原子炉停止機能喪失

柏崎刈羽原子力発電所6号及び7号炉に係る新規制基準適合性審査の視点及び確認事項（炉心損傷防止対策の有効性評価：原子炉停止機能喪失）

第7.1.5-1図 「原子炉停止機能喪失」の重大事故等対策の概略系統図
(1/3) (原子炉減圧及び原子炉注水)

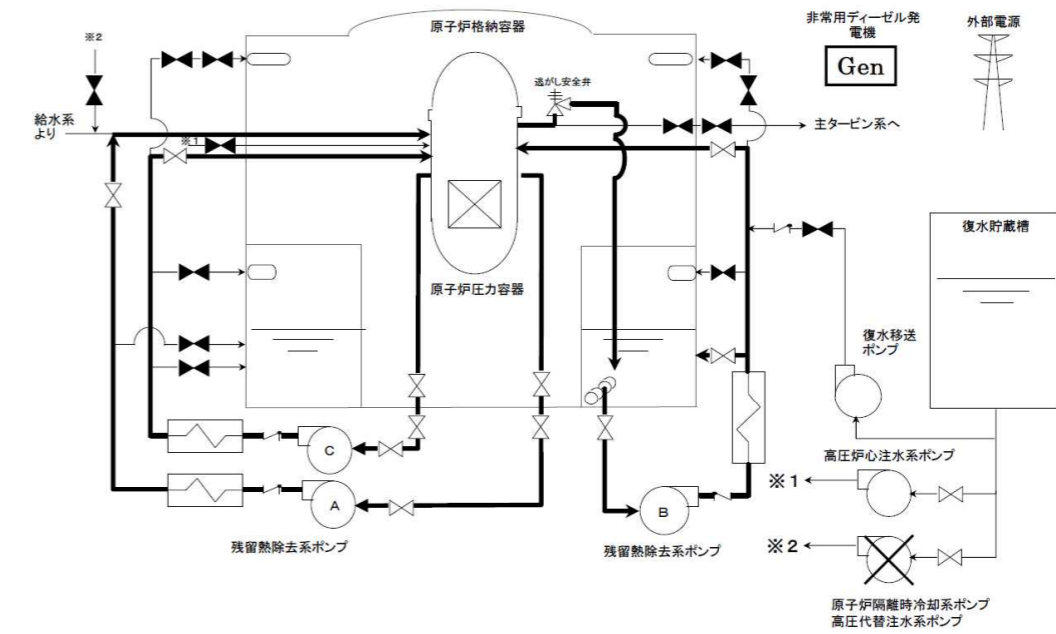
<p>(vii) 上記の対策も含めて本事故シーケンスグループにおける手順及びその着手の判断基準が「重大事故の発生及び拡大の防止に必要な措置を実施するために必要な技術的能力」と整合していることを確認する。</p>	<p>(vii) 上記(vi)で確認したとおり、本事故シーケンスグループにおける手順及びその着手の判断基準は、追補1「5. 重大事故の発生及び拡大の防止に必要な措置を実施するために必要な技術的能力」の内容と整合が図られていることを確認した。また、その手順を踏まえて、使用する重大事故等対処設備（常設、可搬、計装）については、「第7.1.5-1 表 「原子炉停止機能喪失」の重大事故等対策について」で明確にされていることを確認した。</p>
<p>(設置許可基準規則第37条 解釈)</p> <p>第37条（重大事故等の拡大の防止等） （炉心の著しい損傷の防止） 1-4 上記1-2(a)の「十分な対策が計画されており」とは、国内外の先進的な対策と同等のものが講じられていることをいう。</p> <p>2) 対策について、国内外の先進的な対策と同等なものであるか。</p>	<p>2) 追補2「I 事故シーケンスグループ及び重要事故シーケンス等の選定について 別紙3第1表 米国・欧州での重大事故対策に係る設備例との比較」において、原子炉停止について、米国・欧州での対策との比較を行っており、柏崎刈羽6号炉及び7号炉の対策は国内外の先進的な対策と同等であることを確認した。</p>
<p>3) 対策の概略系統図は整理されているか。</p> <p>(i) 対策の概略系統図においては、対策に係る主要機器・配管・弁が明示されているか確認する。</p> <p>記載要領（例）</p> <ul style="list-style-type: none"> ・ 有効性評価で期待する系統や設備等は太字で記載。 ・ 設計基準事故対処設備から追加した設備や機器は点線囲みで記載。なお、技術的能力や設備側で確認できれば、有効性評価の概略系統図で点線囲みされていなくてもよい。 	<p>3)</p> <p>(i) 逃がし安全弁の逃がし弁機能による原子炉圧力容器の過圧防止、原子炉水位の制御による炉心冷却の維持及びほう酸注入系による原子炉停止に関連する設備として、逃がし安全弁、原子炉隔離時冷却系ポンプ、高圧炉心注水系ポンプ、ほう酸水注入ポンプ、ほう酸水貯蔵タンク及びこれらを接続する配管や弁が概略系統図に示されていることを確認した。また、安定状態に向けた対策である残留熱除去系（サプレッション・チェンバ・プール水冷却モード）により原子炉格納容器からの除熱に関連する設備として、残留熱除去系ポンプ及びこれらを接続する配管や弁が概略系統図に示されていることを確認した。</p>

第 7.4.1-3 図 「崩壊熱除去機能喪失」の対応手順の概要

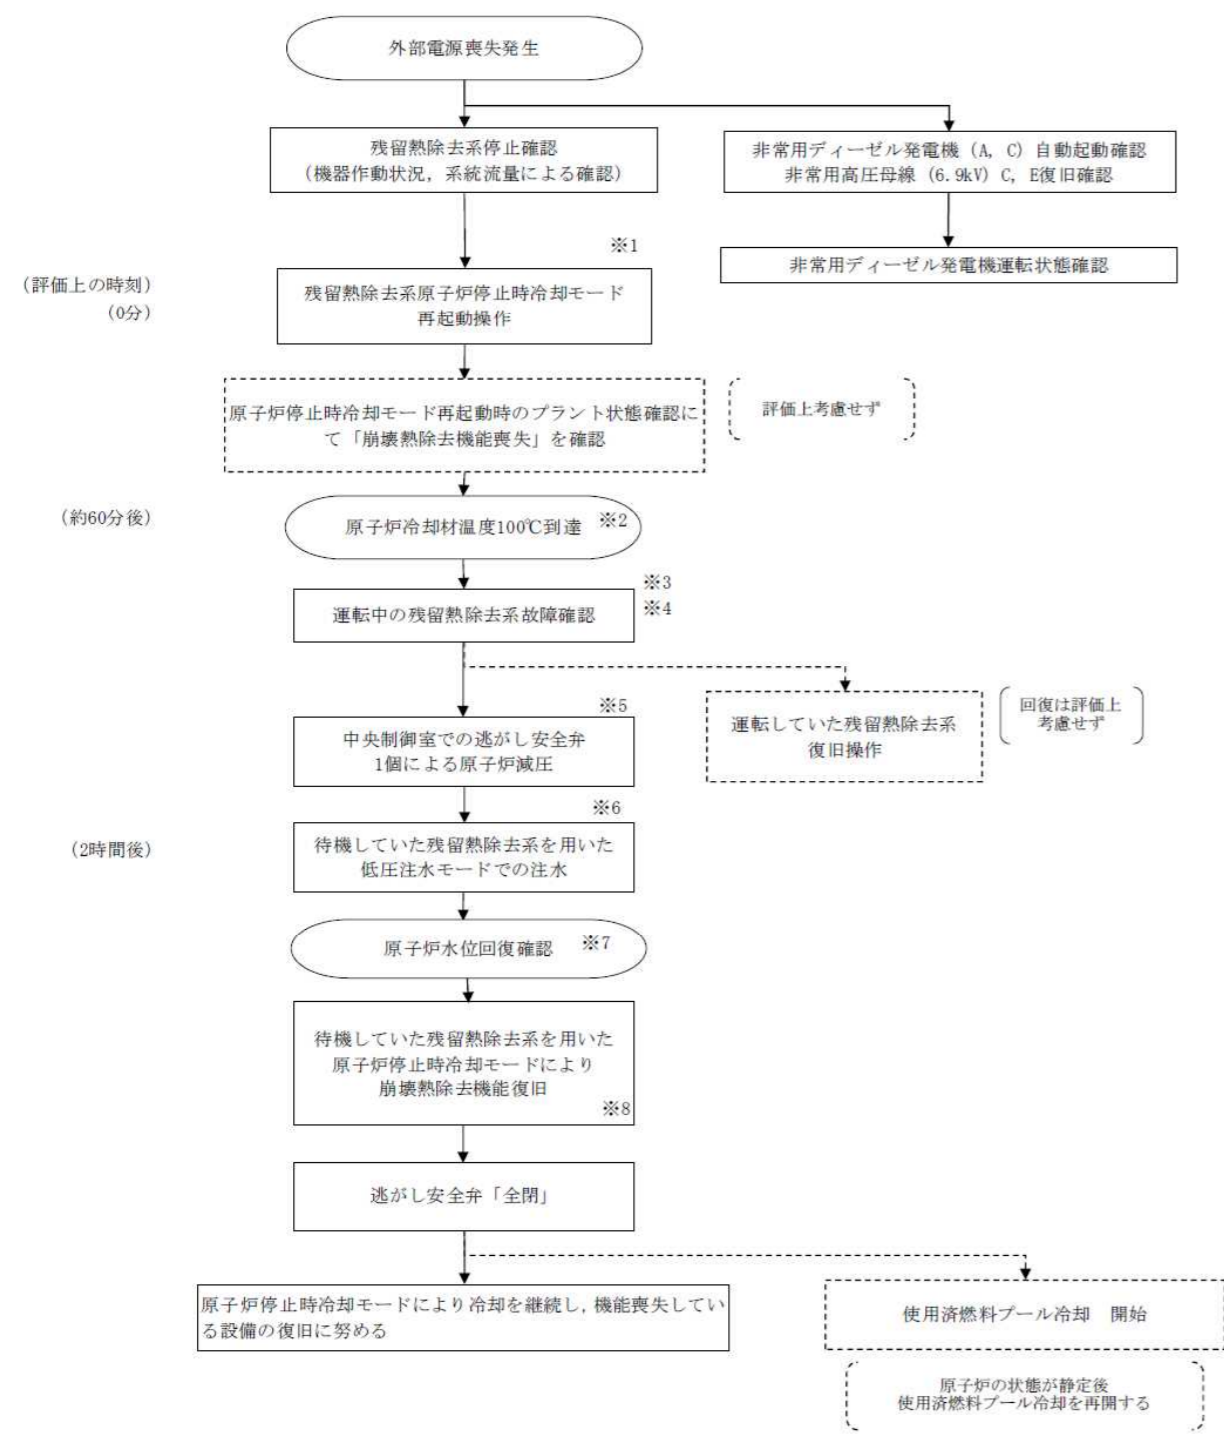
<p>(ii) 事象進展の判断基準・確認項目等が明確に示されていることを確認する。</p> <p>① 対策については、有効性評価上期待している対策だけでなく、「重大事故等防止技術的能力基準説明資料」との整合を踏まえ、自主対策設備による手順も含めて実施する対策を網羅的に含めていることを確認。</p>	<p>(ii) 事象進展の判断基準等（手順着手の判断基準、有効性評価上期待しないもの含む）について、以下のとおり「第7.4.1-3 図「崩壊熱除去機能喪失」の対応手順の概要」及び「7.4.1.1(3)燃料損傷防止対策」において明確にされていることを確認した。</p> <p>① 運転停止中事故シーケンスグループ「崩壊熱除去機能喪失（残留熱除去系の故障による停止時冷却機能喪失）」に係る判断基準・確認項目等</p> <p><u>崩壊熱除去機能喪失の判断</u>：運転員が、残留熱除去系の故障に起因する崩壊熱除去機能の喪失による原子炉水温の上昇等を確認した場合、崩壊熱除去機能喪失と判断する。</p> <p><u>残留熱除去系（低圧注水モード）の切替え判断</u>：運転員が、残留熱除去系（低圧注水モード）による原子炉水位回復を確認後、残留熱除去系（原子炉停止時冷却モード）へ切替えを行う。</p>
